## Service-Info

# Spanarm 533 0075 30

Neem in elk geval de boutlengte in acht

Figuur: Links de nieuwe uitvoering / rechts de oude uitvoering

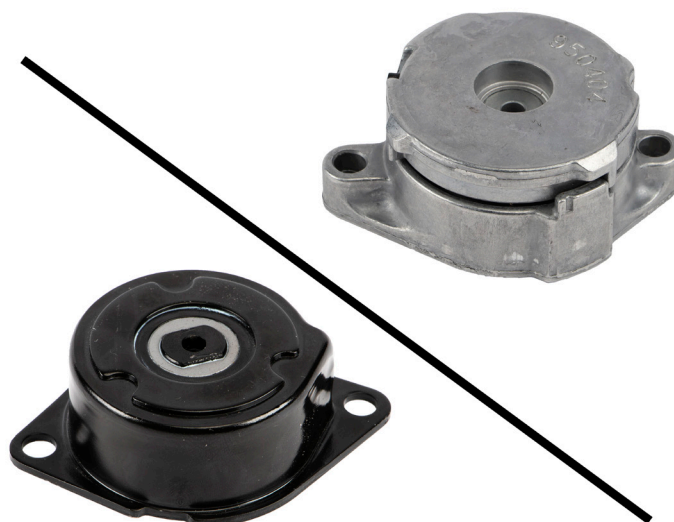
Als gevolg van de voortdurende verdere ontwikkeling van onze producten is de spanarm 533 0075 30 gewijzigd. Voor een vakkundige montage zijn bij de nieuwe uitvoering kortere bouten vereist. De bouten M8x35 zijn nu vervangen door M8x22.

De service-info toont de uiterlijke kenmerken van de eerdere uitvoering (figuur rechts) en de nieuwe uitvoering (figuur links).

Bij de nieuwe spanarm 533 0075 30 mogen voor een vakkundige reparatie alleen bouten van maat M8x22 worden gebruikt!
